개선 요구

- 1. 제 목 : ■■■■ CCTV 설치 및 관리에 관한 사항
- 2. 관계기관 : ●●☆☆병원
- 3. 내 용

[그림 1] ■■■■ 로비층 화원 CCTV 미반영 현황

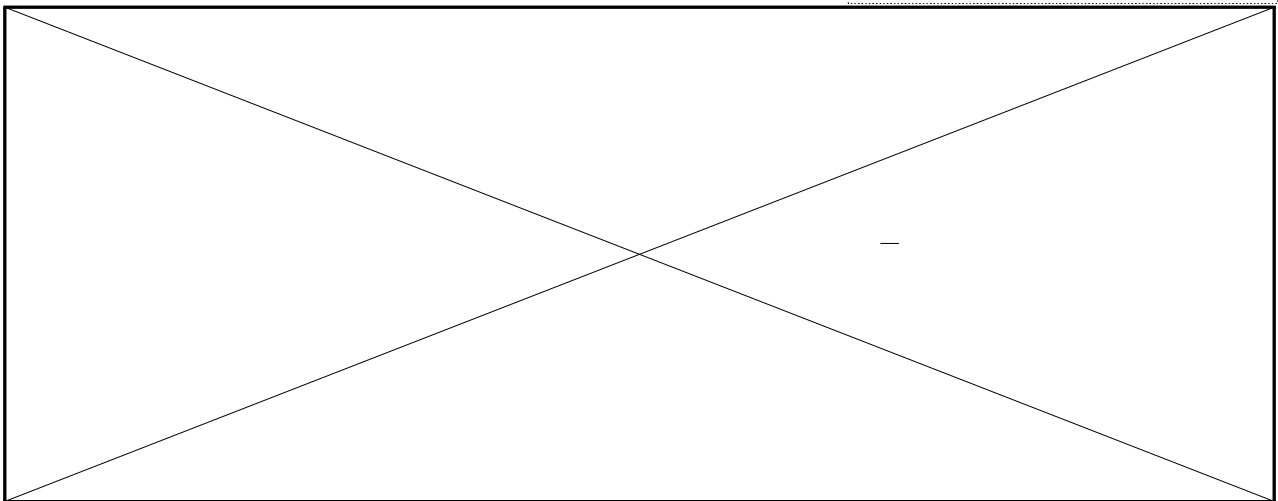
그런데 ●●☆☆병원 ■■■■ CCTV 운영 현황을 확인한 결과, '16년 ■■■■ 증·개축을 위한 설계 도면에 카페테리아(CCTV 설계 미반영)로 계획되어 있던 공간이 완공 시에는 현재의 화원 업무 공간으로 용도가 변경되어, [그림 1]과 같이 주변 업무공간에 전부 CCTV 설계가 반영된 것처럼 해당 공간에 CCTV가 반영되었어야 함에도 '23.8월 감사일 현재까지도 CCTV가 설치가 되지 않았습니다.

특히 화원 공간은 꽃 등 보관을 위한 냉장설비가 있어 화재예방 및 작업자 안전관리를 위한 CCTV 설치가 필요하고, 최근 '23년 '●●☆☆병원 ■■■■

더불어 폐꽃 처리를 하는 처리장 또한 작업자의 안전과 업무 투명성 제고를 위해 CCTV 영상이 필요 하나, 근거리 구획에 CCTV가 없어 신규 설치를 하거나 원거리에 설치된 출입 차단기 CCTV에서 촬영이 함께 될 수 있도록 조치 하는 등 방안 마련이 필요한 것으로 확인되었습니다.

- ■■■■ 화원 및 폐꽃 처리장 주변에 CCTV를 설치·운영하고, 중앙통제실과 ■■■■ 간 CCTV 선로 구축을 하여 중앙통제실에서 통합적으로 관리·감독 하는 등 영상정보처리기기 운영 업무를 철저히 하시기 바랍니다. (개선)
